Oggetto: osservazioni progetto variante Telt

OGGETTO: *OSSERVAZIONI al progetto di variante in ottemperanza alla prescrizione n.235 della delibera CIPE 19/2015 della nuova linea ferroviaria Torino Lione – sezione internazionale – parte comune italo – francese sezione transfrontaliera – parte territorio italiano, ubicato nei Comuni di Chiomonte, Giaglione, Salbertrand e Venaus e presentato dalla società Tunnel Euralpin Lyon Turin S.a.S. ai sensi degli art.166 e seguenti del D.Lgs 163/2006, come richiamato dal c.5 dell'art.169 del D.Lgs.163/06 (ai sensi della delibera ANAC n.924 del 7/9/2016) e 183 e seguenti del D.Lgs.163/2006.*

Progetto di variante in ottemperanza alla prescrizione n. 235 della Delibera CIPE 19/2015 della nuova linea ferroviaria Torino Lione - Sezione Internazionale - Parte Comune Italo - Francese - Sezione Transfrontaliera - Parte in territorio Italiano, ubicato nei Comuni di Chiomonte, Giaglione, Salbertrand e Venas della Città Metropolitana di Torino, presentato dalla società Tunnel Euralpin Lyon Turin S.a.S. ai sensi degli articoli 166 (e seguenti) del Dlgs 163/2006, come richiamato dal comma 5 dell'art. 169 del Dlgs 163/06 (ai sensi della Delibera ANAC n. 92

PRV C3B 0124 [dettaglio]

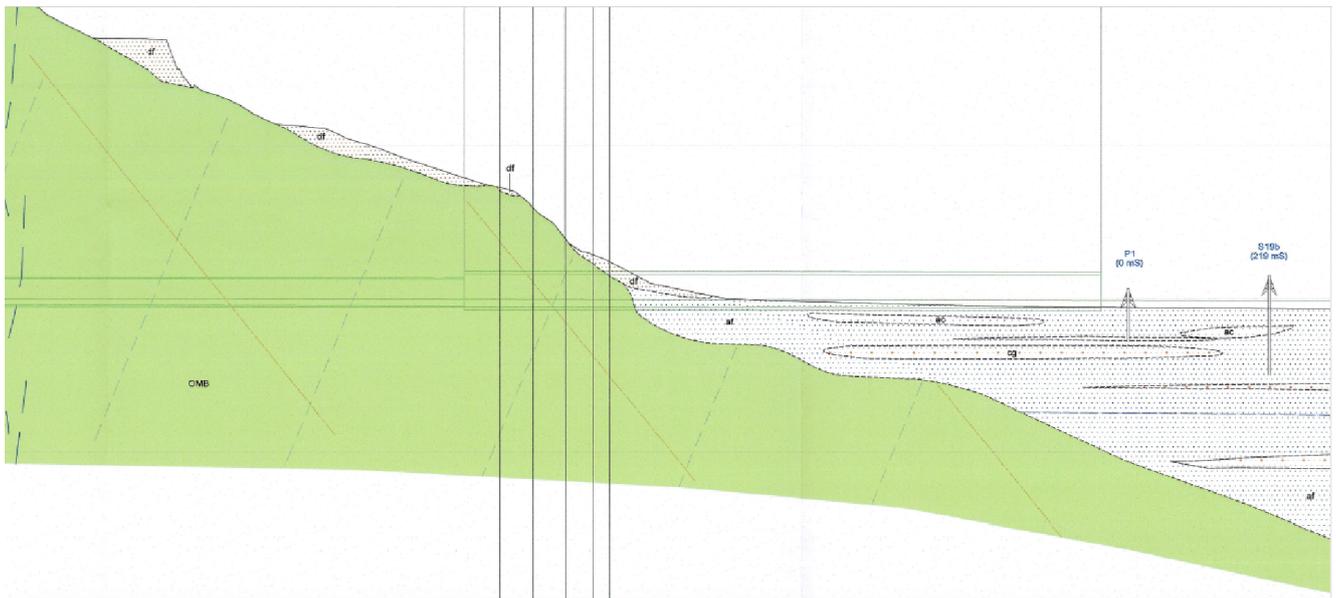
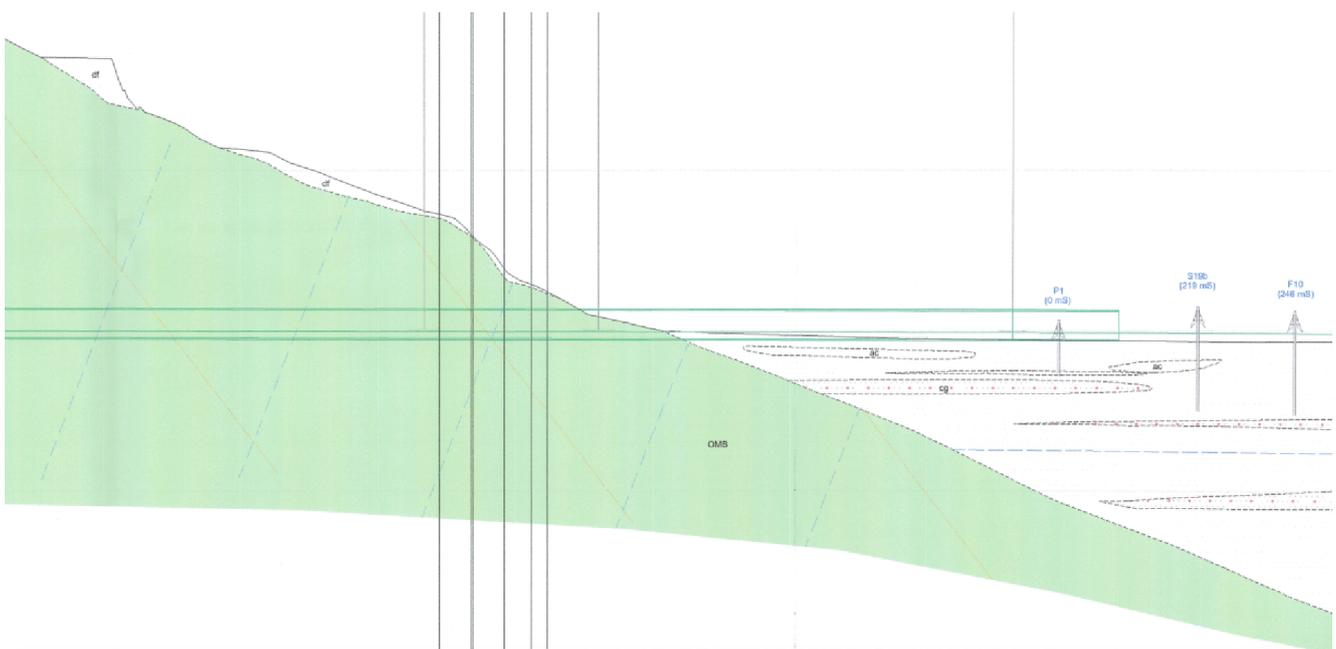
Il documento citato PRV C3B 0124 “Tunnel di base - Tratta Mompantero – Profilo geologico di dettaglio”, ha subito una modifica rispetto al corrispondente documento del Progetto Definitivo approvato con Delibera CIPE 19/2015:

Il profilo geologico risulta mutato proprio in corrispondenza dell'imbocco del tunnel di base, evidenziando, curiosamente, una pronunciata curva dell'unità composta da prasiniti e scisti prasinitici (in cui si prevedono presenze ubiquitarie di materiale amiantifero), proprio in corrispondenza dell'uscita del tunnel. Questo profilo geologico, diverso da quello previsto nel progetto definitivo, consente di scavare tutta la quota di materiale contenente amianto con la TBM, e non prevederne quota alcuna per lo scavo effettuato per la realizzazione delle opere d'imbocco. Non è riportato, nei documenti visionati, quali studi abbiano portato a modificare il profilo geologico anche alla luce della già citata affermazione per cui “non si è potuto eseguire sondaggi dalla superficie”.

Progetto di Variante | trasporti totali con camion

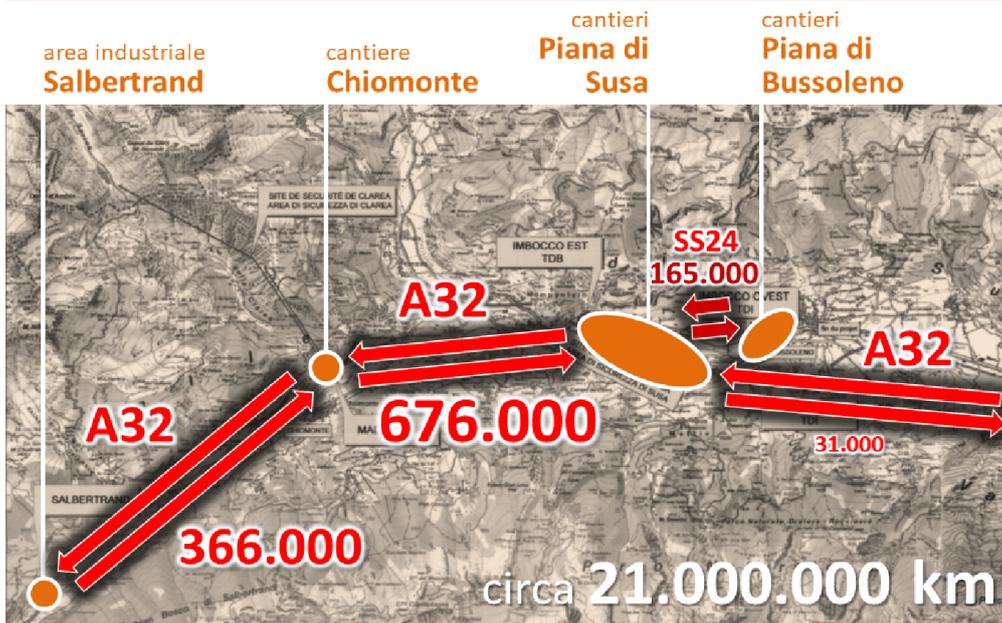
In particolare si evidenzia il fatto che i transiti nella tratta 2 risultino essere molto più elevati di quelli calcolati per la tratta 3. Questo è dovuto al percorso obbligato per tutti i trasferimenti (in entrambi i versi) tra il cantiere Maddalena di Chiomonte e l'area industriale di Salbertrand, a causa delle direzioni obbligate in entrata (per Susa) e uscita (da Susa) imposte dalla configurazione scelta per lo svincolo di cantiere a Chiomonte. A titolo di esempio, nella figura seguente si rappresenta il percorso da effettuare per ciascun viaggio di smarino da Maddalena di Chiomonte a Salbertrand: per ogni viaggio ciascun mezzo è obbligato ad effettuare 4 transiti sulla tratta 2 e 2 transiti sulla tratta 3. Il medesimo percorso (all'inverso) deve essere seguito dai trasferimenti di aggregati e di concii da Salbertrand a Maddalena di Chiomonte.

Anno 5 - Flussi di camion

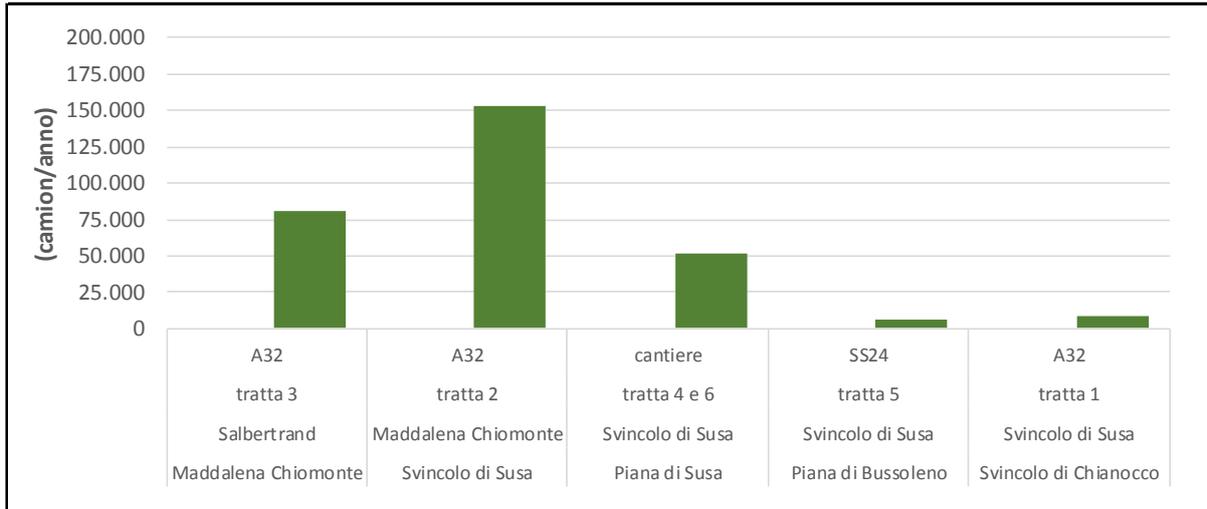
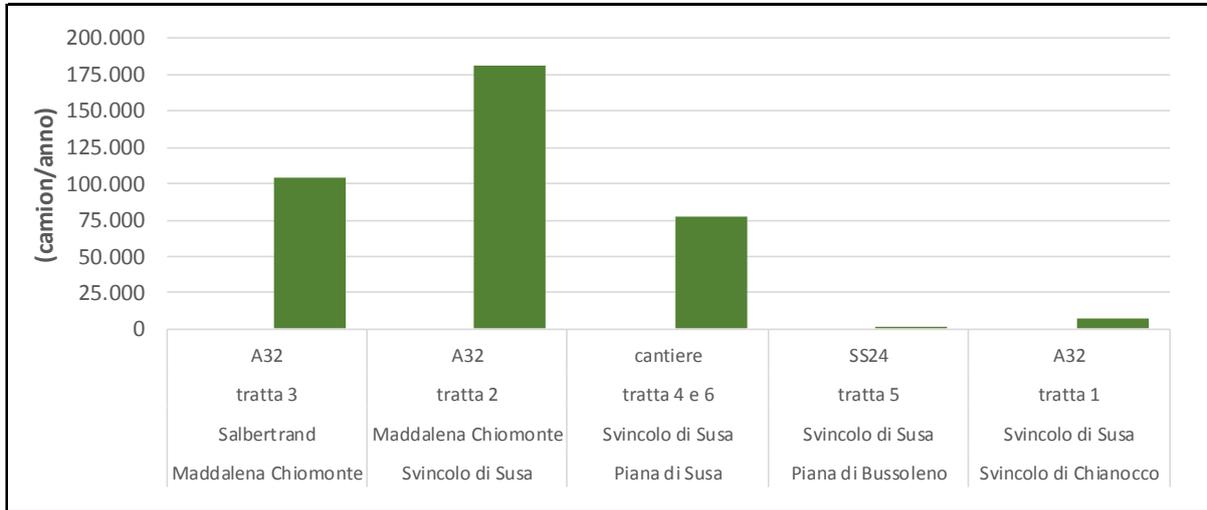
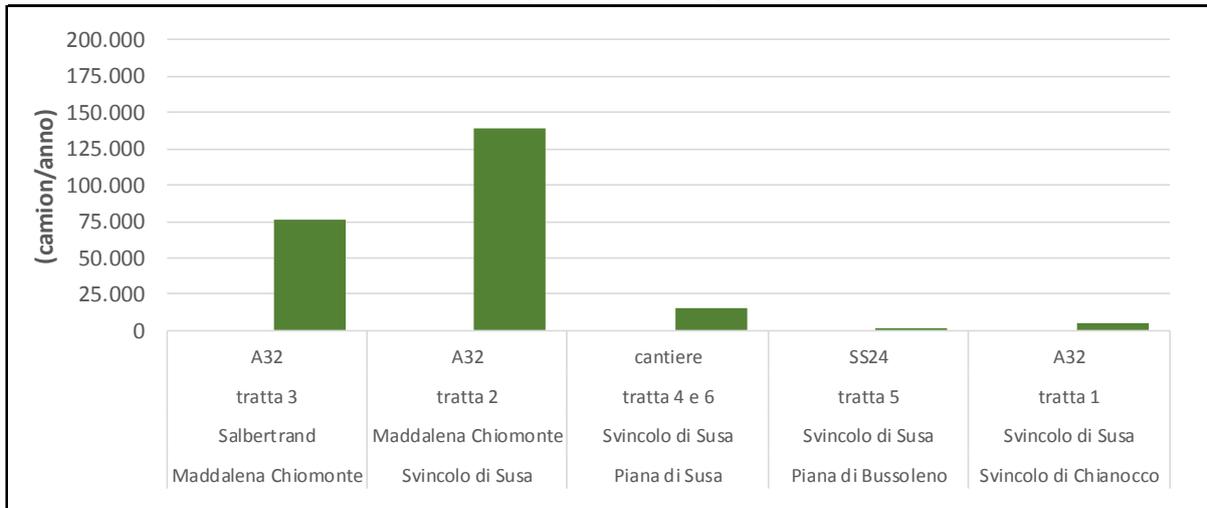
Le tre figure seguenti riepilogano i transiti di mezzi per ciascun anno in esame. I valori ottenuti mostrano come l'anno 6 sia caratterizzato dal massimo livello di attività. In particolare, con riferimento alle due tratte maggiormente interessate, si rileva che:

Anno 5 - Emissioni di NOx

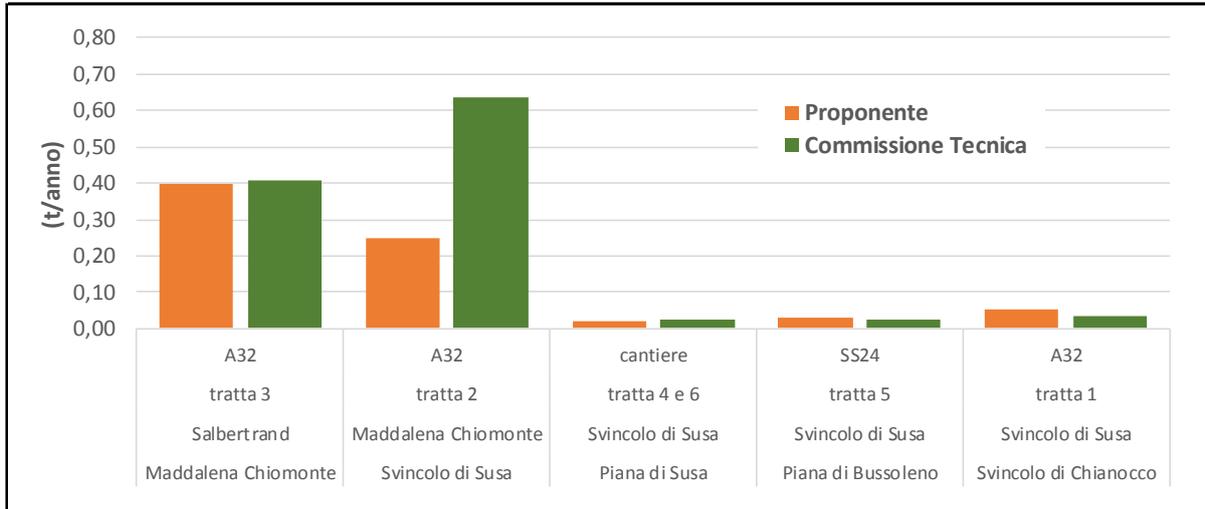
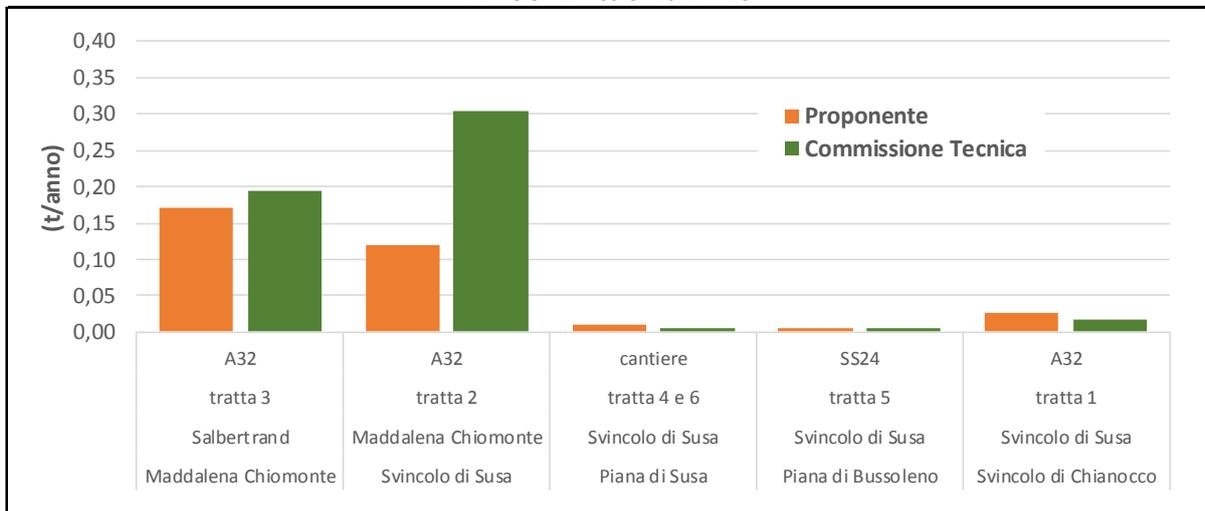
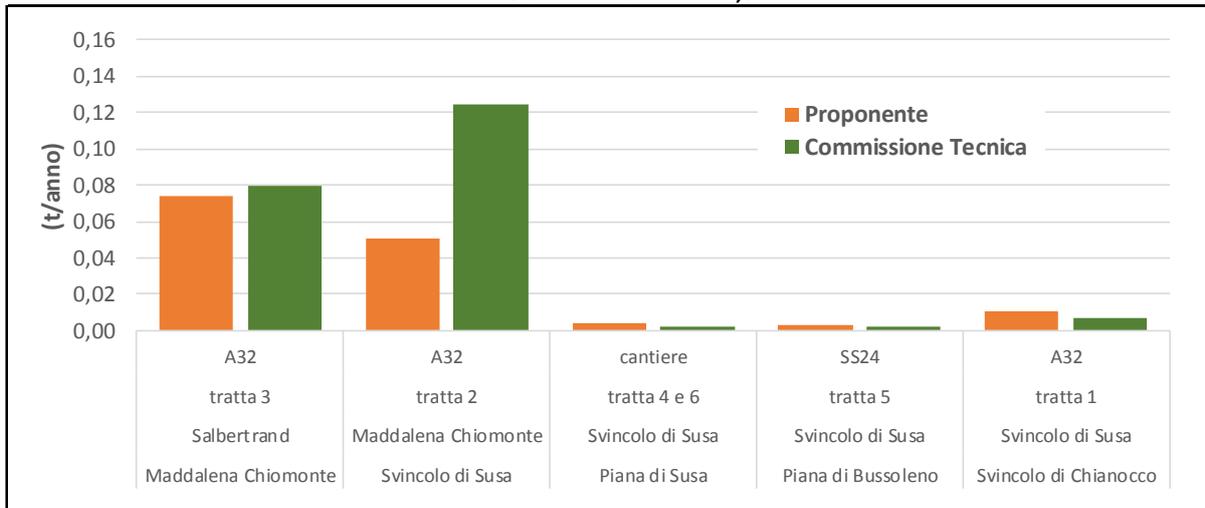
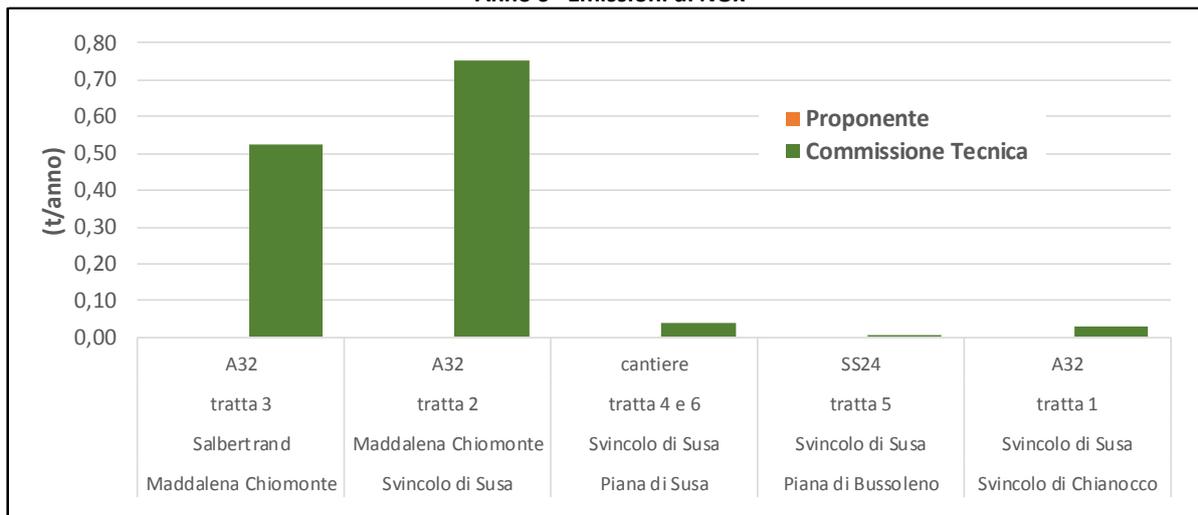
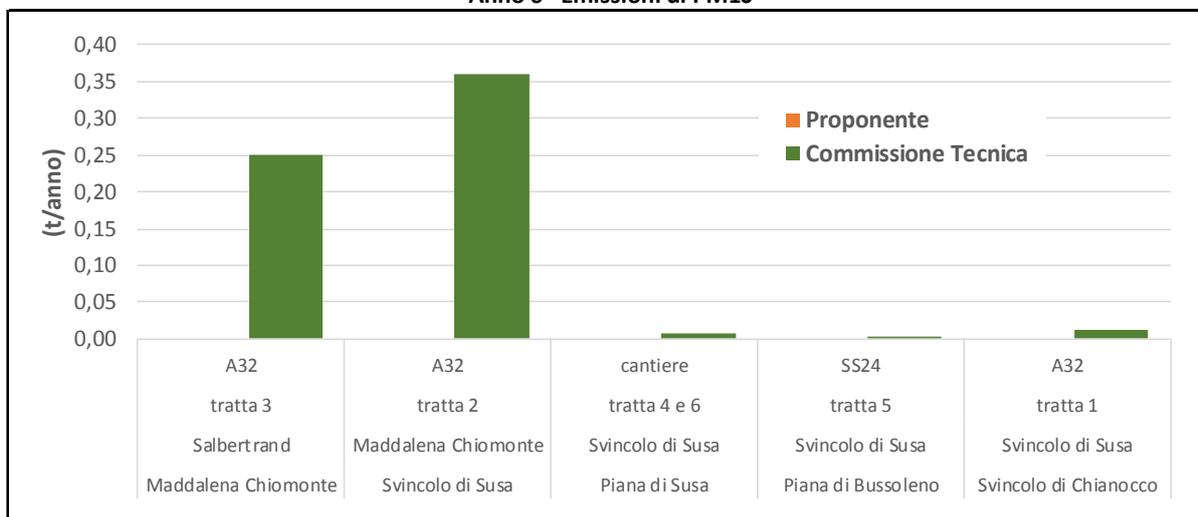
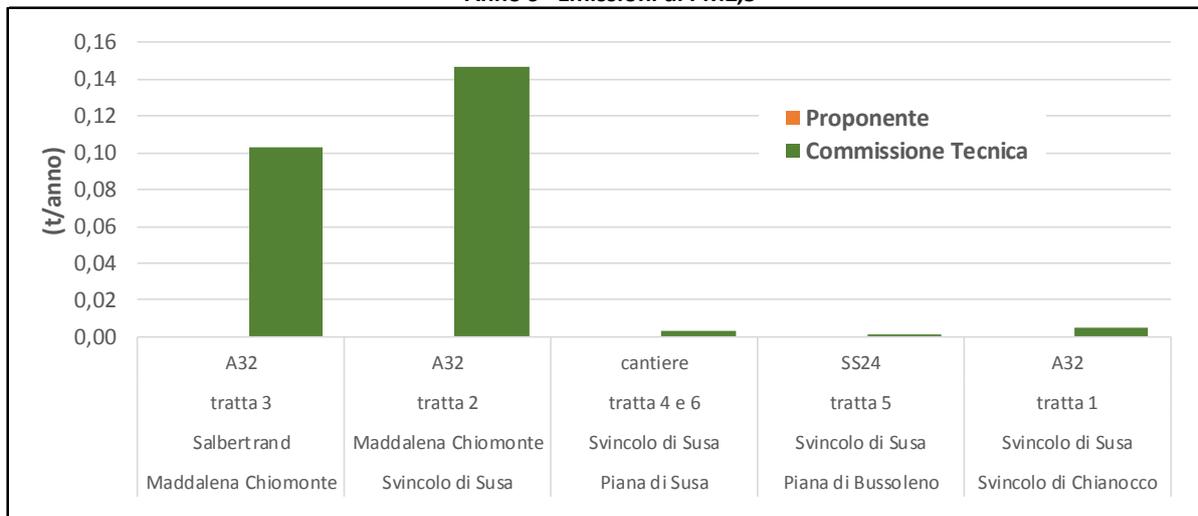
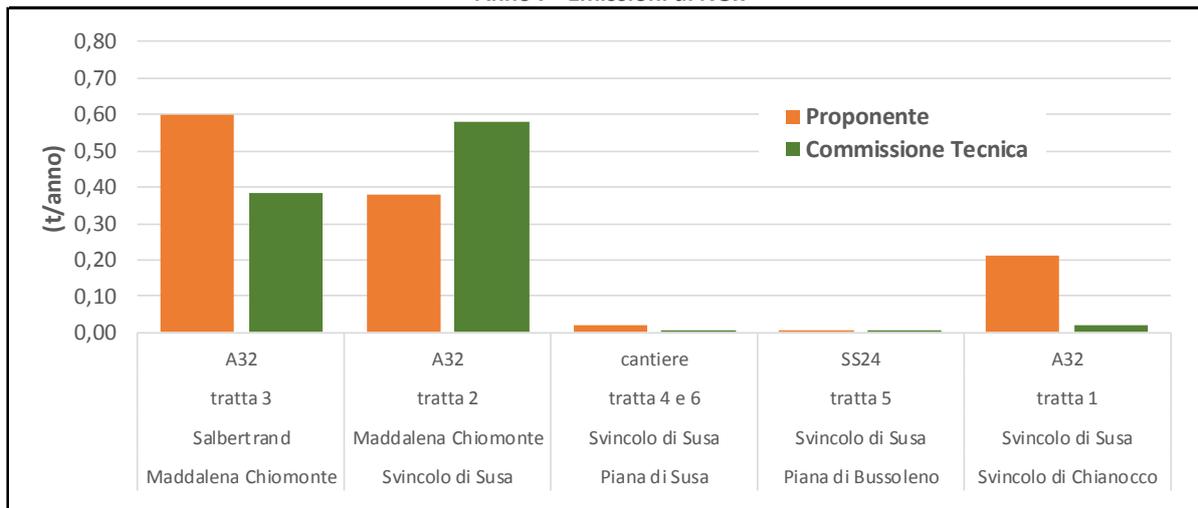
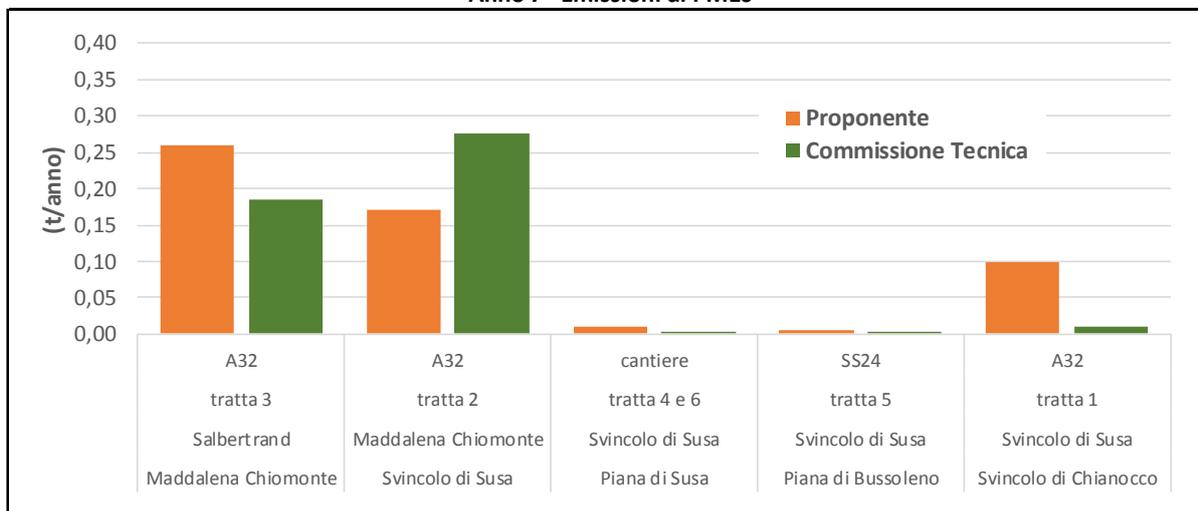
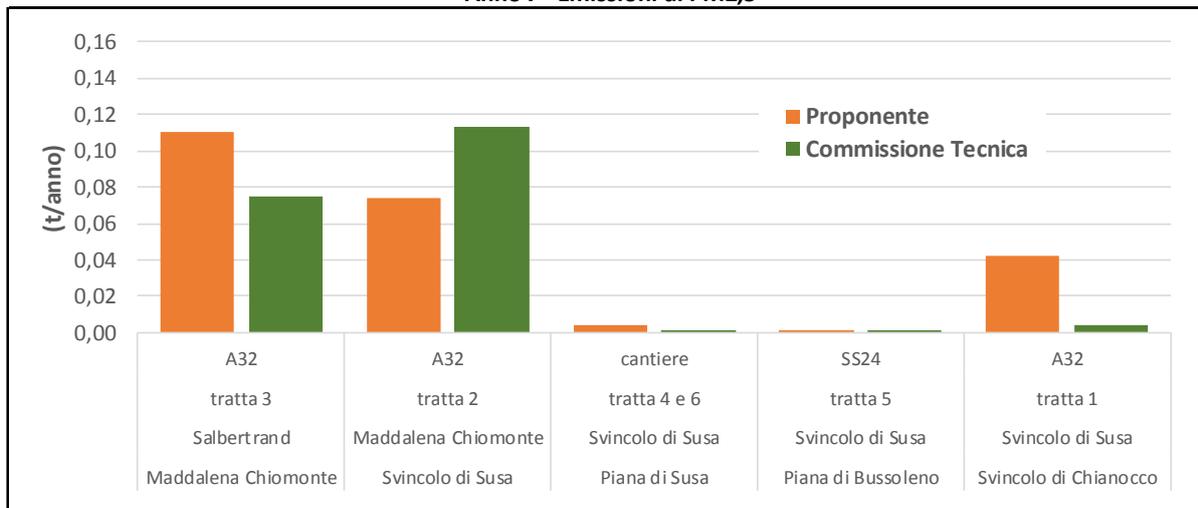
Le 9 figure seguenti mettono a confronto, per ciascun anno esaminato e per ciascuna tratta, i risultati ottenuti con i valori indicati nel SIA TELT.
